SUPERINTENDENCIA DE INDUSTRIA Y COMERCIO
DIRECCIÓN DE NUEVAS CREACIONES

ASUNTO Radicación 10 159 633
 Trámite 011
 Evento 378
 Actuación 519
 Oficio
 Folios 3 - - 186 47

Título de la solicitud: "Elemento roscado que se conecta al agujero roscado de un implante"

Figura 7A del documento US 6,663,388

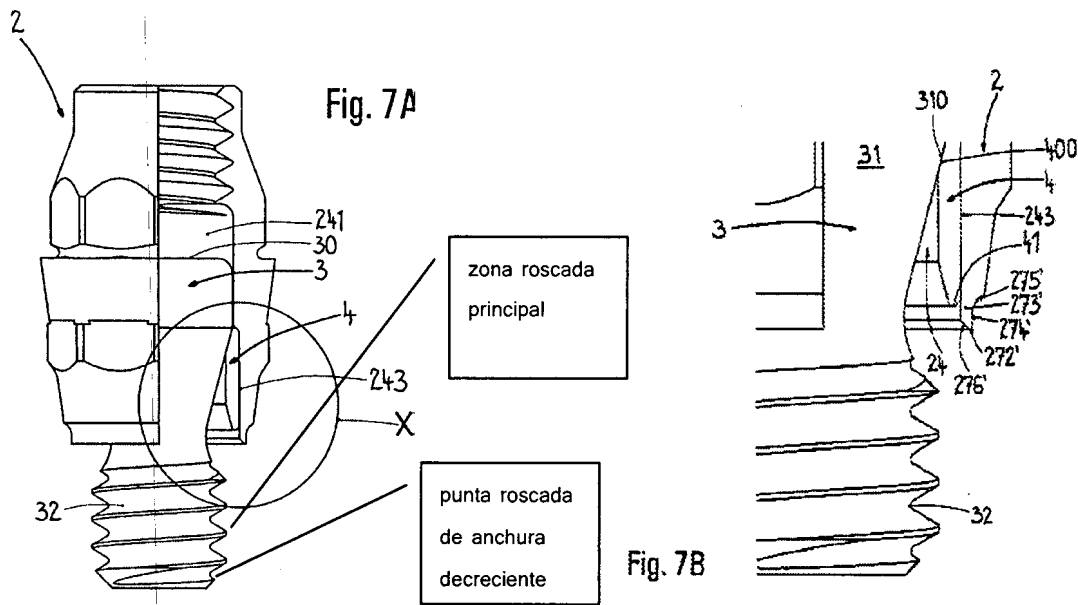
Características esenciales	D1
Elemento que se conecta a un agujero roscado de un implante	Elemento (base del tornillo 3, ver figs. 7A y 7B) que se conecta a un agujero roscado de un implante (orificio receptor 12)
dicho elemento comprende un cuerpo roscado destinado a enroscarse en el agujero roscado	dicho elemento (base del tornillo 3) comprende un cuerpo roscado (cuerpo del vástago enroscado 32, ver anotaciones fig. 7A) destinado a enroscarse en el agujero roscado (orificio roscado 14, ver fig. 6C)

el cuerpo roscado comprende una zona roscada principal y una punta roscada de anchura decreciente	el cuerpo roscado comprende una zona roscada principal (ver anotaciones fig. 7A) y una punta roscada de anchura decreciente (ver anotaciones fig. 7A)
el hilo de rosca de la punta roscada de anchura decreciente compatible con el hilo de rosca del agujero roscado del implante	el hilo de rosca de la punta roscada de anchura decreciente compatible con el hilo de rosca del agujero roscado del implante (todo el hilo de tornillo de base 3 es compatible con la rosca interior 14 del implante, ver figs. 6A y 6B)

En consecuencia, la reivindicación 1 carece de novedad, según lo divulgado en el documento D1.

D1 revela en donde la zona roscada principal es cilíndrica (ver anotaciones en fig. 7A), afectando la novedad de la reivindicación 2.

D1 revela en donde la punta roscada de anchura decreciente es cónica en todo o en parte (los hilos inferiores del tornillo 3 forman una forma cónica, como se muestra mejor en la fig. 7B), afectando la novedad de la reivindicación 3.

D1 revela en donde el hilo de rosca de la punta roscada de anchura decreciente es igual al hilo de rosca de la zona roscada principal (el roscado es continuo a lo largo del cuerpo principal en la punta roscada de anchura decreciente), afectando la novedad de la reivindicación 5.

Figuras 2 y 4 del documento US 6,666,685

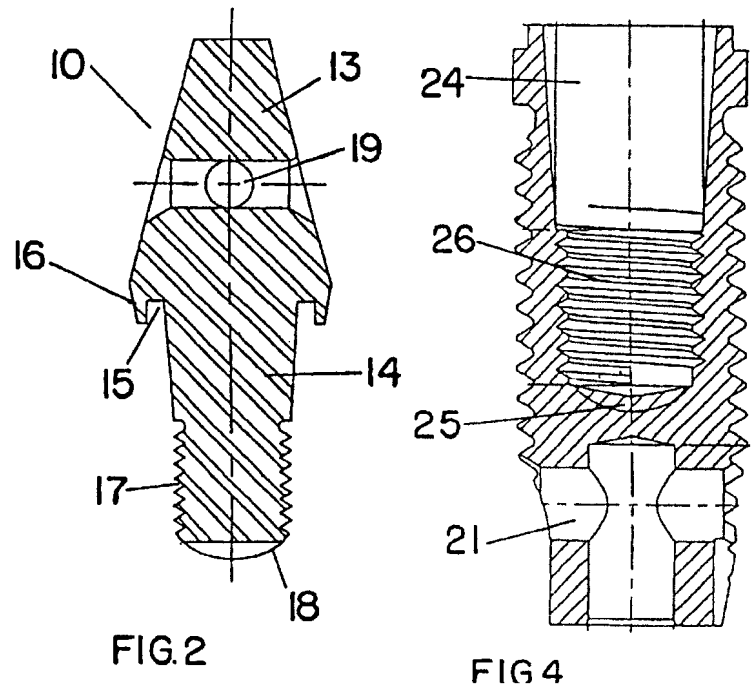
la punta roscada de anchura decreciente es curvada en todo o en parte	No menciona	la punta roscada (17) es curvada en la punta (18) (ver fig. 2, col. 3 líneas 20-23)

Los documentos D1 y D2 se consideran el estado de la técnica cercano a la invención definida en la reivindicación 4 porque divulgan una conexión entre un implante dental y un pilar recto o angular (ver resumen) en el caso de D1, y para D2 una disposición introducida en un ensamblaje de elementos utilizados en implantes óseo-integrados (resumen, fig. 2 y 4).

Sin embargo, la utilización de que el hilo de rosca de la punta roscada de anchura decreciente es curvado en todo o en parte, ya está divulgada en el documento D2 que se refiere a un ensamblaje de elementos utilizados en implantes óseo-integrados, donde divulga que la punta roscada es curvada en la punta (ver fig. 2, col. 3 líneas 20-23).

En consecuencia, la persona del oficio normalmente versada en la materia, incluiría que la punta roscada sea curva en la punta de D2 en el procedimiento de D1 para llegar así al objeto de la reivindicación 4 de la solicitud. Por lo cual se considera obvia.
